46型及び55型サイネージタッチモニター仕様変更の件

拝啓 貴社ますますご清栄のこととお喜び申し上げます。平素は格別のご高配を賜り、厚くお礼申し上げます。さて、掲題の件につきまして、46型及び55型サイネージタッチモニターET4602L及びET5502Lを、新しい国際安全規格IEC62368-1に適合させるために仕様変更する事となりました。(機能、製品コード及び型番に変更ございません)

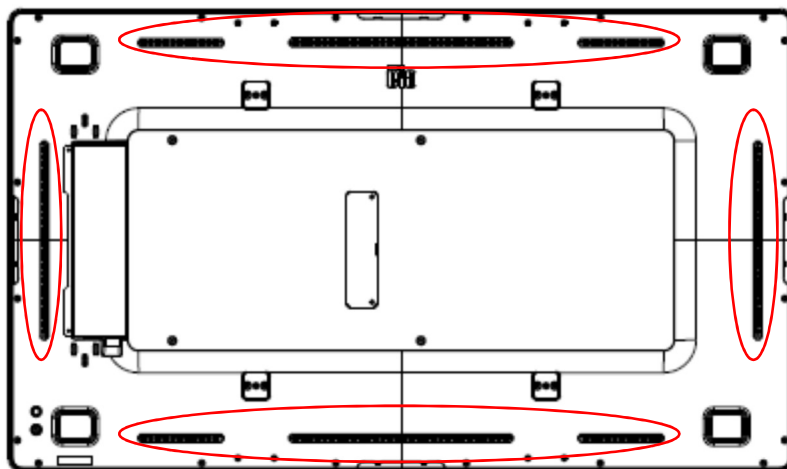
変更点	旧仕様	新仕様
国際安全規格	IEC60950-1	IEC62368-1
GPIO部カバー (IOカバー内)	カバーなし	ラバーキャップ追加 
バックカバー穴形状変更 (下図の4箇所内の穴)	 7mmの長孔	 2mmの穴
